OZNÁMENÍ ZMĚNY OPŽP 2014+ PO5

Název akce: Snižování spotřeby energie MŠ Horymírova, Havířov - Město

ZMĚNOVÝ LIST OPŽP 2014+PO5

MŠ v Havířově, Horymírova 1194/7
Posouzení nutnosti odstranit
stávající střešní plášť

SÍLA OKRADE STŘECHY:

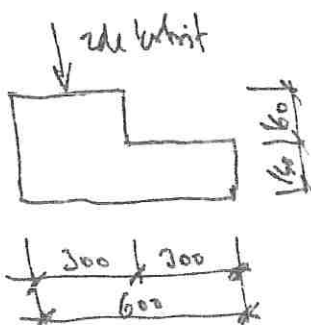
$$e = N_{0w}; \quad 0,1e = 1,6w;$$

$$W_d^F = 1,6 \cdot (-0,44) = -0,71 \text{ kN}; < 3 \text{ kN};$$

Hmotnost atikového dílce (101A): $\frac{910}{3} = 303 \text{ kg/l}; 3 \text{ kN};$

PŘI UVAŽENÍ SOUČiniteLŮ TLAKU VĚTRU $c_{pe,10}$ STAŽ KOTVIT POZEMNÍ STŘECHY MINIMÁLNĚ 2 KS KOTEV / m PŘI ÚNOSNOSTI 1 KS KOTVY DÍL. 0,4 kN. KOTVIT DO STÁVAJÍCÍ BETONOVÉ ATIKY NA OKRADE STŘECHY!
